SØKNAD OM MUDRING OG UTFYLLING

Kommune: Karmøy	
Områdenavn: Husøy, Veldeøyene	
Gnr:86	Bnr: 238 og 234
Reguleringsformål i reguleringsplan/kommuneplan: Havneområde

Nytt kaianlegg på Husøy i Karmøy

Søknad om mudring/sprenghing og utfylling i sjø på 86/238 og 234, Husøy, Karmøy kommune

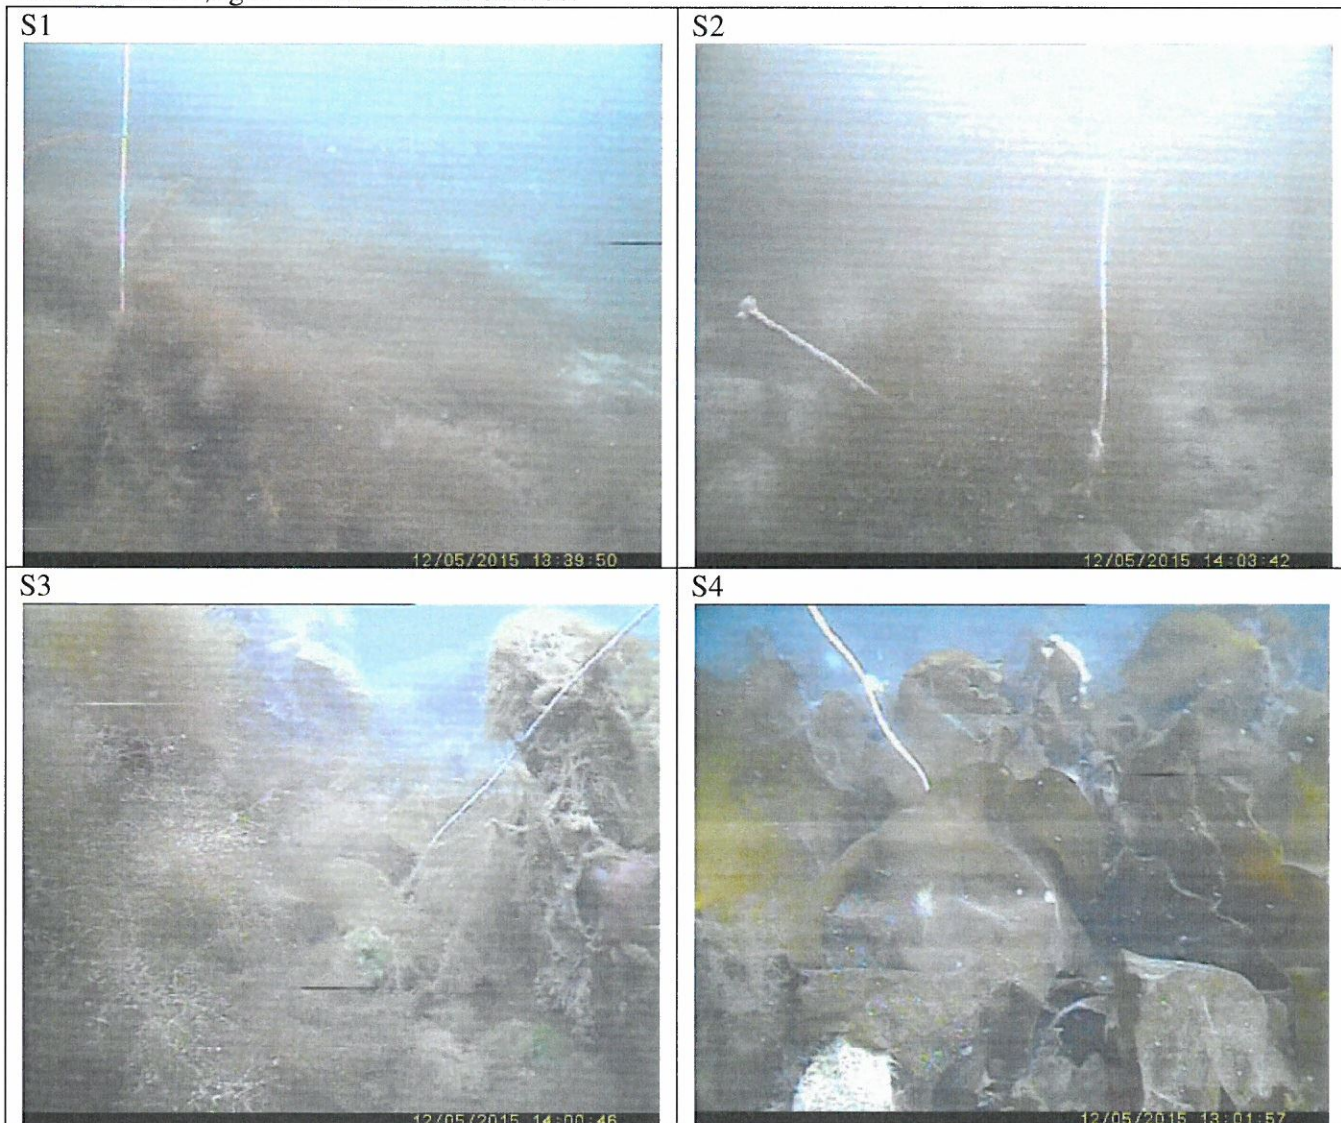
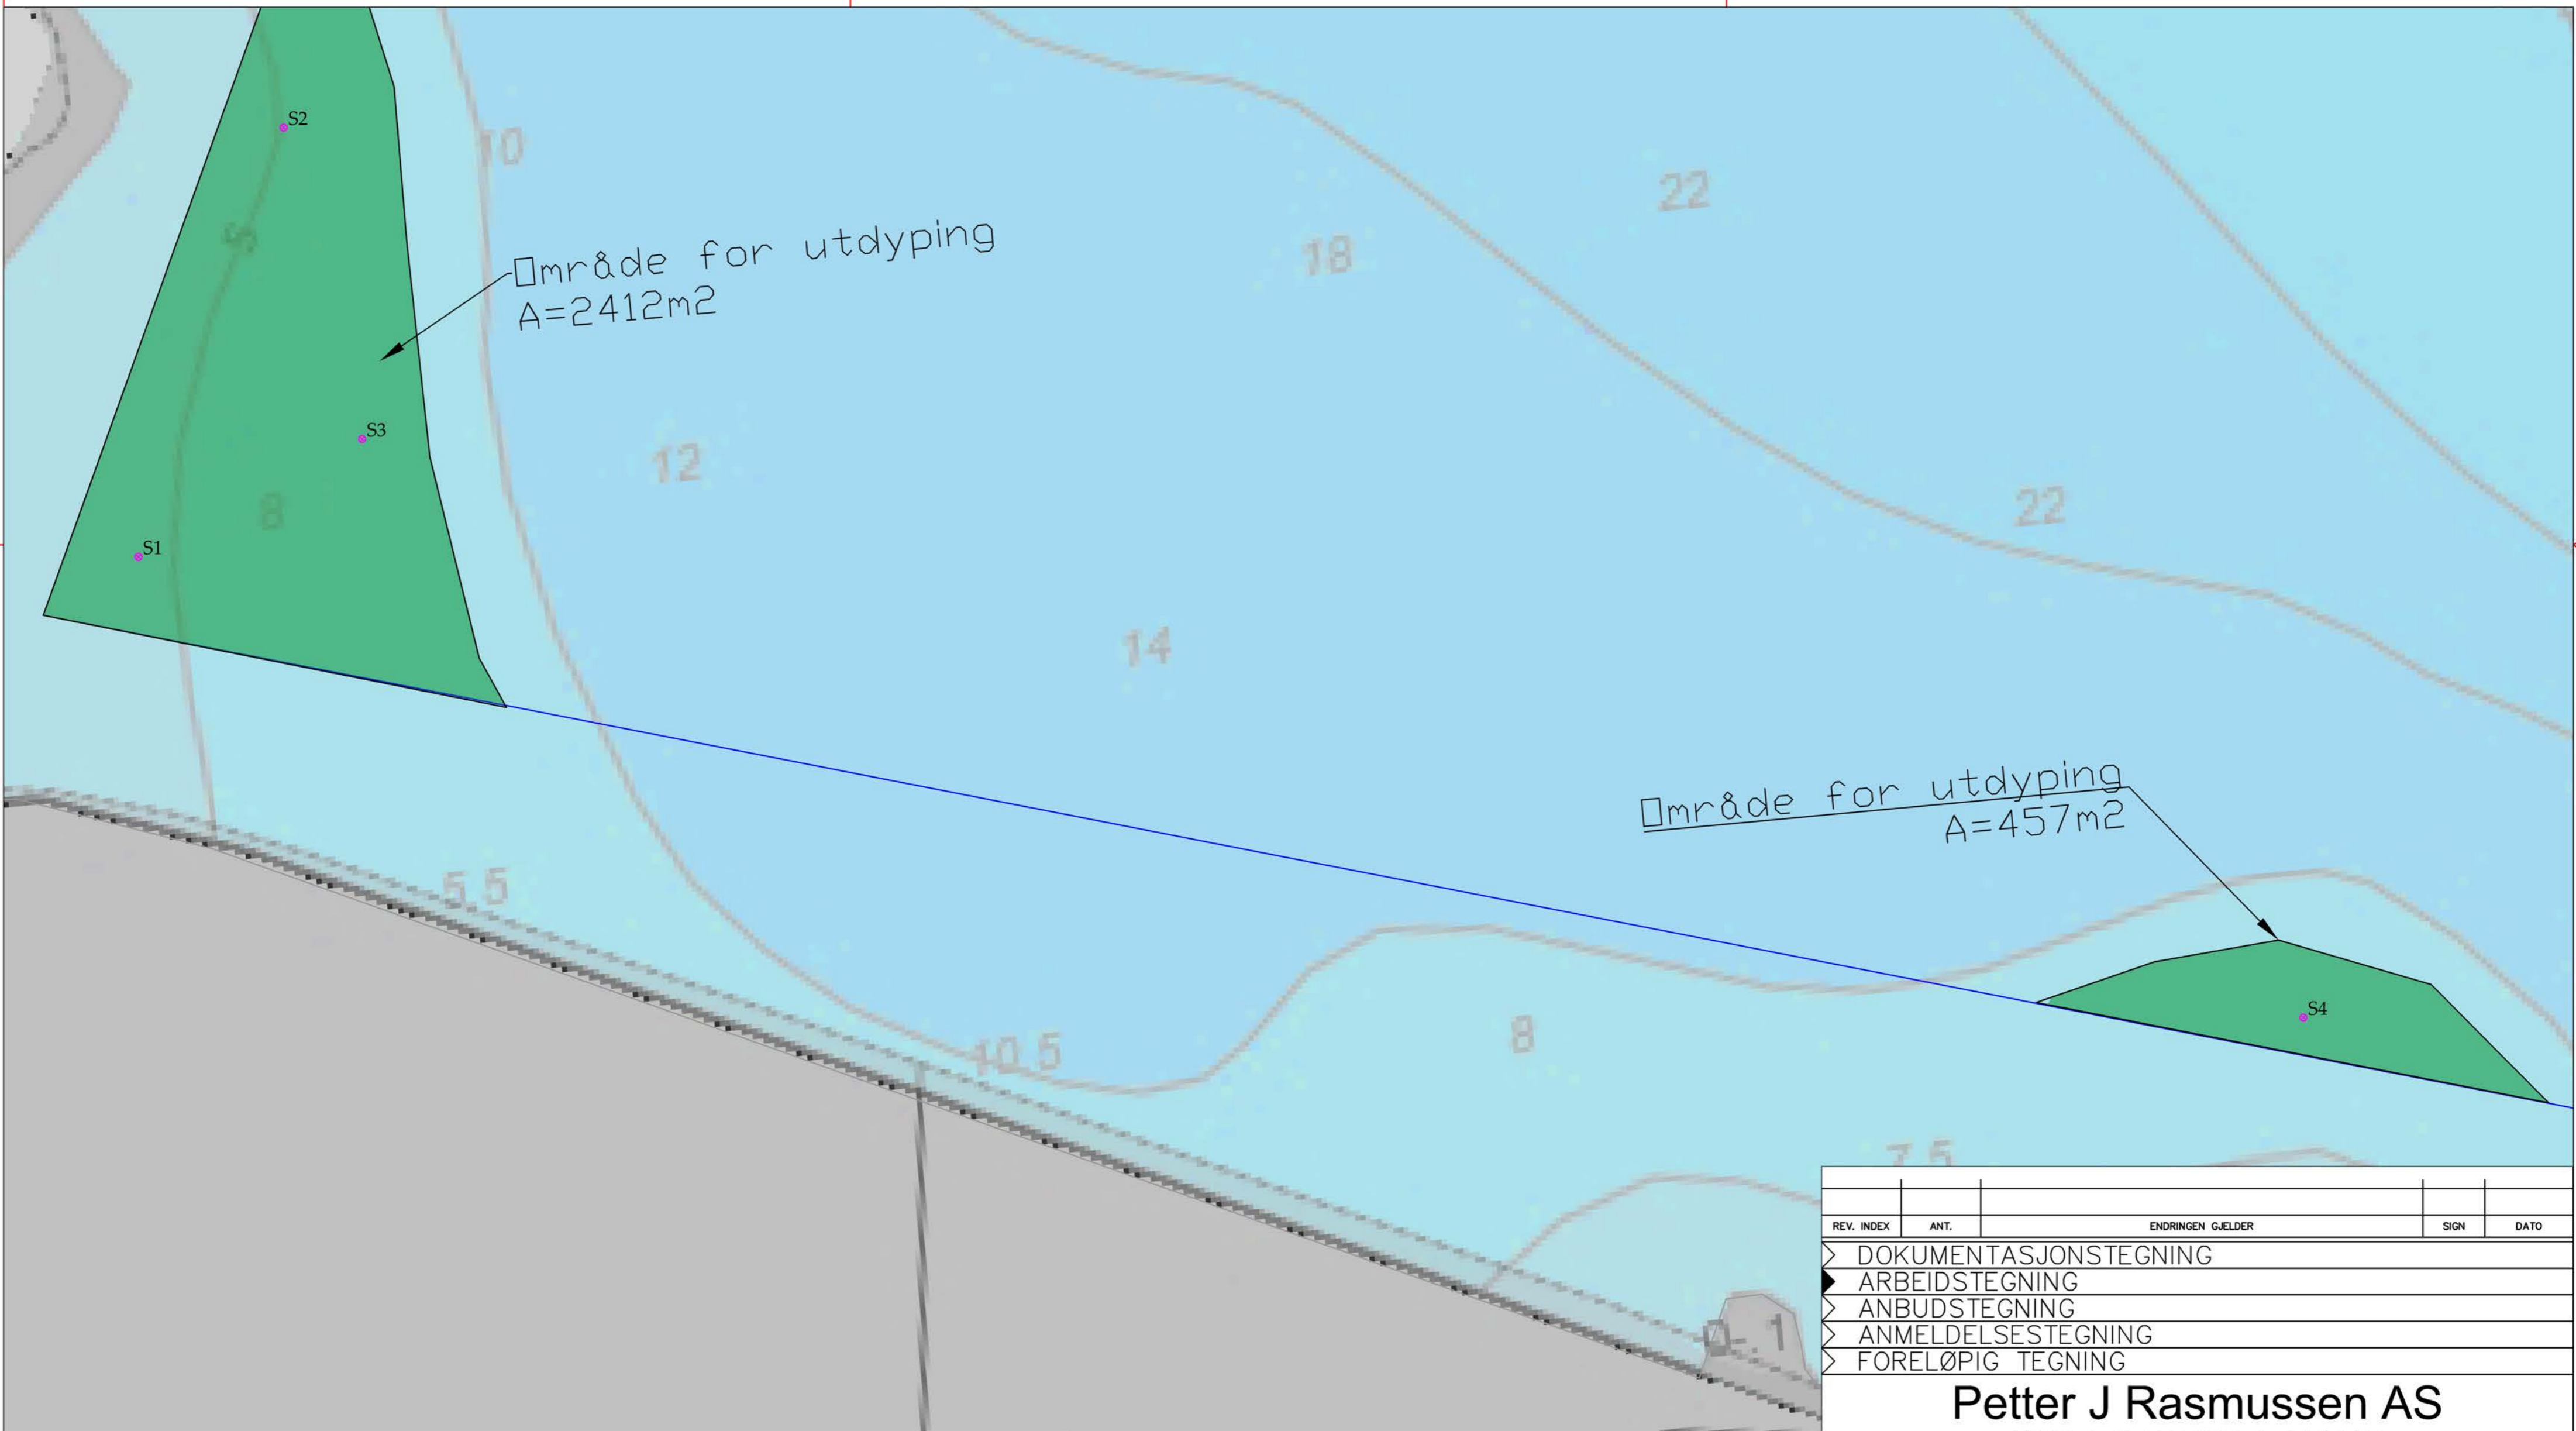
S1: 7m dybde, tare med sandbunn 3-5cm over fjell. 3 prøver ble tatt.

S2: 4m dybde, Stor steinur og tare. Ingen prøver tatt

S3: 8m dybde, tare med sandbunn 3-5cm over fjell. 2 prøver ble tatt.

S4: 10m dybde, fjell og stein med tare. Ingen prøver tatt.

Kun små mengder masser ble tilført prøverørene, da man kun kom ned 3-5 cm før man traff fjell.

vi hadde dykker nede 12.05.15 for å ta supplerende sedimentprøver av områdene som er planlagt utdypet. Som du ser av rapporten var det kun 3-5 cm med sedimenter og vanskelig å ta gode sedimentprøver.

Slik vi ser det indikerer prøvene at det er fjell og steinur i området for utdypingen.
